DIRECTION DE L'ÉVALUATION ENVIRONNEMENTALE DES PROJETS HYDRIQUES ET INDUSTRIELS

**Rapport d'analyse environnementale
pour le projet de turboalternateur sur le territoire de la ville
de Témiscaming par Tembec Énergie SEC**

Dossier 3211-12-193

Le 24 mai 2013

FIGURE 2 : Emplacement du groupe turboalternateur à l'usine de Tembec et des stations de mesures des relevés sonores

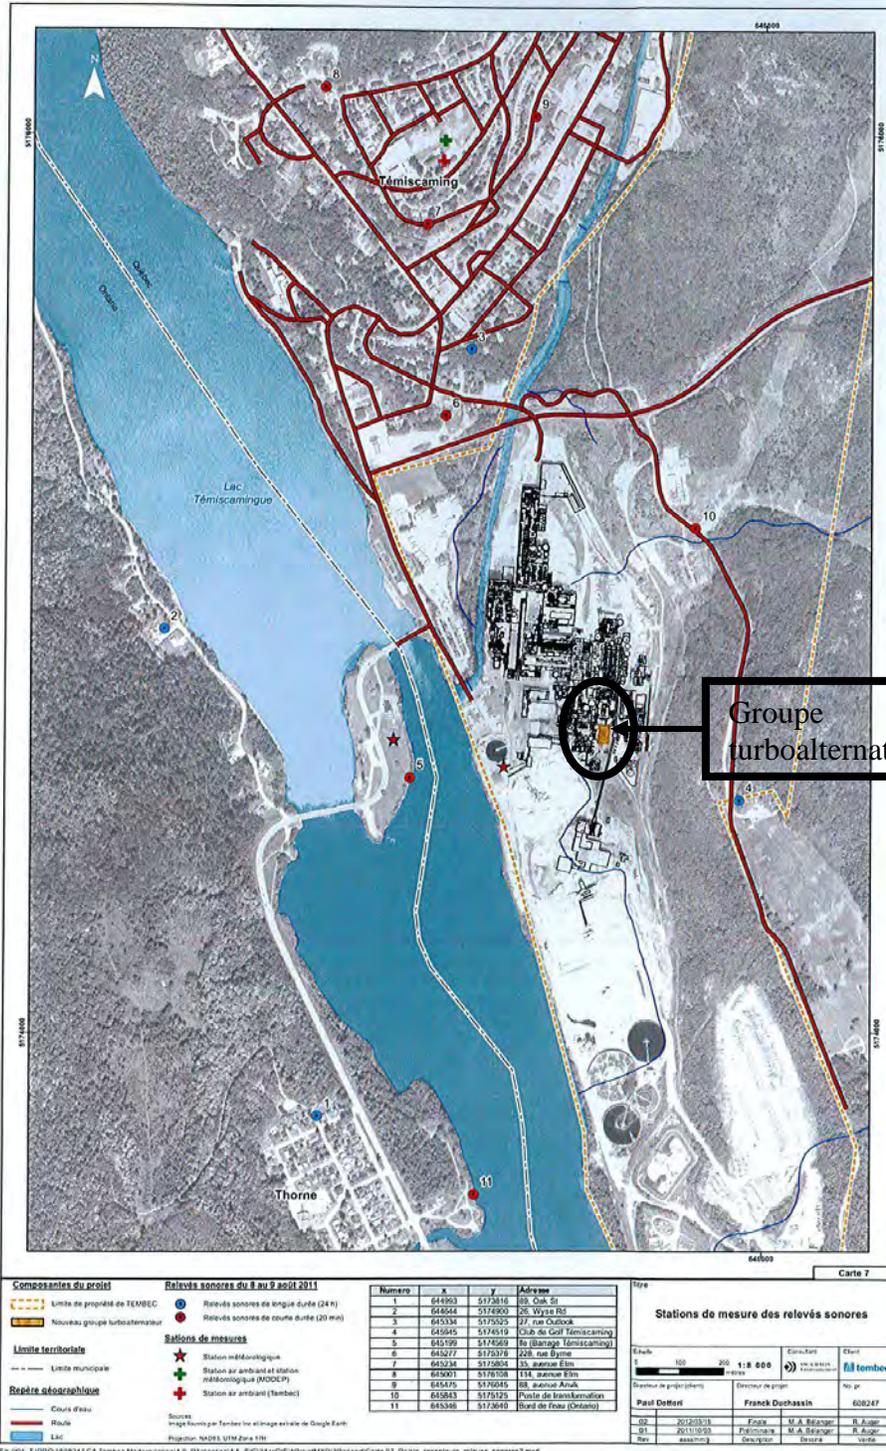
Conformément à la Note d'instructions 98-01, l'initiateur de projet a réalisé une campagne de caractérisation du climat sonore initial, avant la mise en place du groupe alternateur, les 8 et 9 août 2011, sur 11 points de mesures dont 4 en Ontario². Le tableau 1 donne la limite de bruit maximal des 6 points récepteurs situés au Québec (5 résidentiels et 1 récréatif), soit le bruit résiduel mesuré ou le bruit maximal permis à la Note d'instructions 98-01 (ex. : résidentiel :

45 dB_A le jour et 40 dB_A la nuit). La figure 2 montre l'emplacement des stations de mesures des relevés sonores ou points récepteurs sur une carte géographique.

Les mesures de bruit nous indiquent qu'à part le point no 8, les 4 autres points récepteurs résidentiels ont des niveaux de bruit supérieurs à la norme de 45 dB_A le jour et de 40 dB_A la nuit. Dans ces cas, la limite de bruit est le bruit résiduel (ou existant) mesuré. Soulignons que ce niveau sonore est très élevé par rapport à la norme puisqu'une valeur de 10 dB_A de plus (ex. : 55 dB_A vs 45 dB_A) signifie un niveau sonore du double de cette valeur. En fait, la Direction des politiques de la qualité de l'atmosphère souligne que le climat sonore à Témiscaming est dégradé au point où toutes les mesures applicables devraient être appliquées pour limiter le niveau de bruit et ce, non seulement pour le projet de turboalternateur, mais pour l'ensemble du complexe industriel.

Le tableau 1 donne également, pour chacun des points récepteurs, le niveau maximum permis pour le turboalternateur afin de ne pas augmenter la limite de bruit à ce point. Par exemple, au point récepteur n° 3, le bruit du turboalternateur à cet endroit ne doit pas dépasser 41 dB_A sinon le bruit de 51 et de 54 dB_A sera plus élevé à ce point.

Afin de s'assurer que la méthodologie utilisée et que les mesures de suivi soient prises conformément à la Note d'instructions 98-01, il est recommandé d'en faire une condition de l'autorisation gouvernementale et de maintenir le suivi du bruit lors de la première année de l'exploitation du turboalternateur.
